## **Parecer técnico**

### **Análise crítica do Estudo de Impacto Ambiental - Componente Indígena (EIA-CI) do Projeto de Ouro Volta Grande quanto à qualidade d'água e risco de contaminação em drenagens impactadas por Belo Sun**

Figura 1. Layout do Projeto Volta Grande (JGP Consultoria e Participações Ltda., 2020).

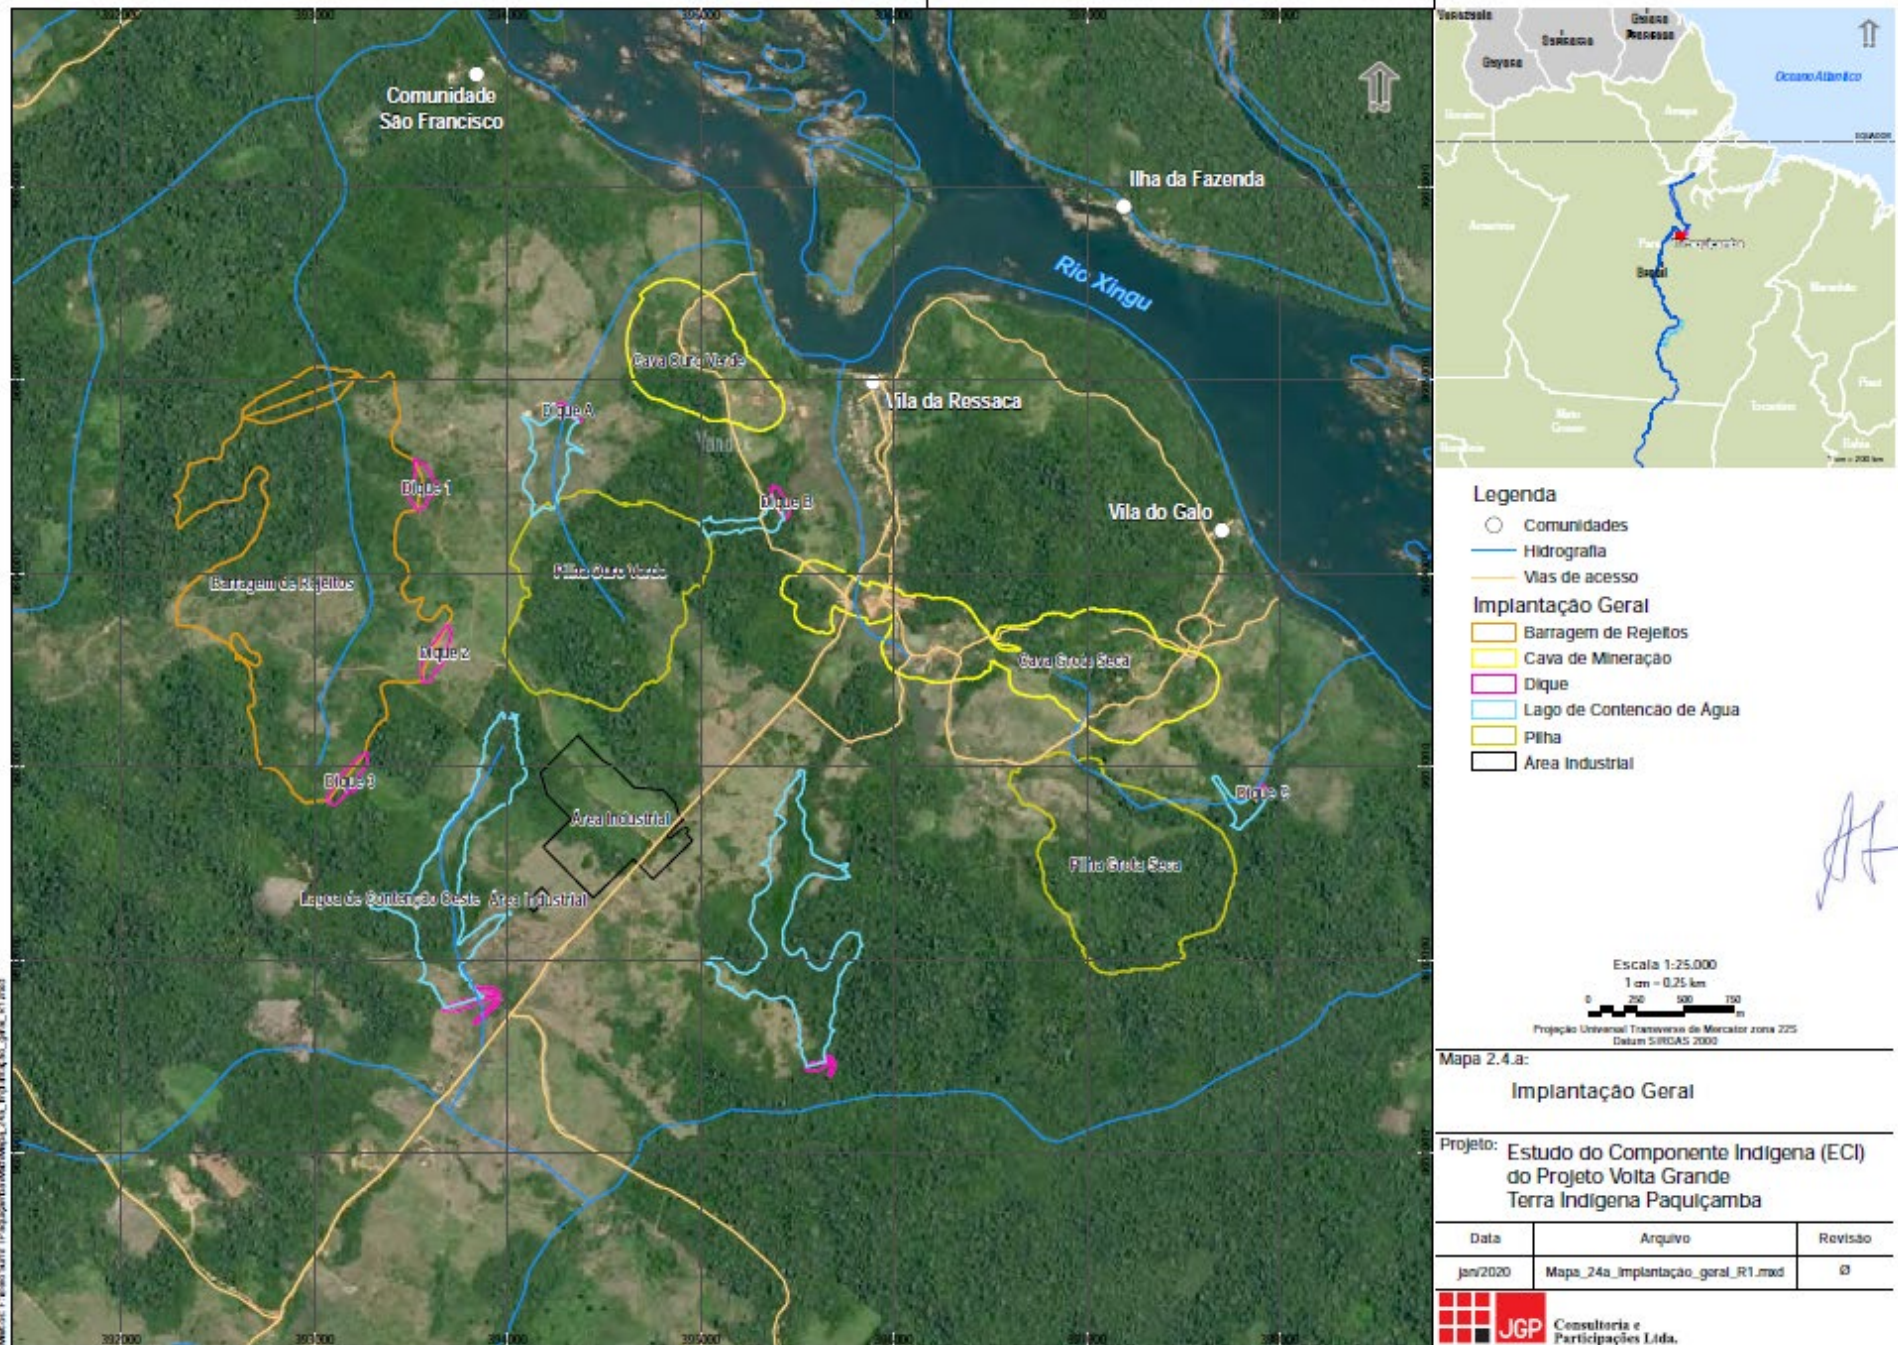
Os principais riscos ambientais do Projeto Volta Grande estão associados à localização da barragem de rejeito, planta de beneficiamento e lagos de contenção em áreas diretamente conectadas com o Rio Xingu por meio de drenagens e, possivelmente, por aquíferos. Na configuração atual (Fig. 1), as cavas Ouro Verde e Grotta Seca situam-se, respectivamente, a cerca de 100 e 300 metros da margem do Rio Xingu, enquanto que as pilhas de estéril e barragem de rejeitos distam cerca de 1000 e 1500 metros da margem do rio, respectivamente.

Reforça-se que o elemento crítico dos riscos socioambientais identificados é a localização proposta para a planta de beneficiamento, barragem de rejeito e reservatórios, em grande proximidade com o Rio Xingu. Recomenda-se a não aceitação do projeto enquanto não forem dadas alternativas para a realocação de tais estruturas. Apresenta-se a seguir conjunto de ações propostas para avaliar os riscos de contaminação ambiental com maior precisão e segurança, assim como planejar medidas de contingência em caso de impactos ambientais nas regiões de influência direta e indireta do empreendimento.

- a) Justificar a escolha das áreas da planta de beneficiamento, barragem de rejeito e lagos de contenção e quais foram os critérios considerados para minimizar os riscos ambientais;

- p) Elaborar cenários operacionais que considerem a mudança de localização da barragem de rejeitos para região mais distante do Rio Xingu e quaisquer igarapés, simulando impacto financeiro-logístico de tal mudança.
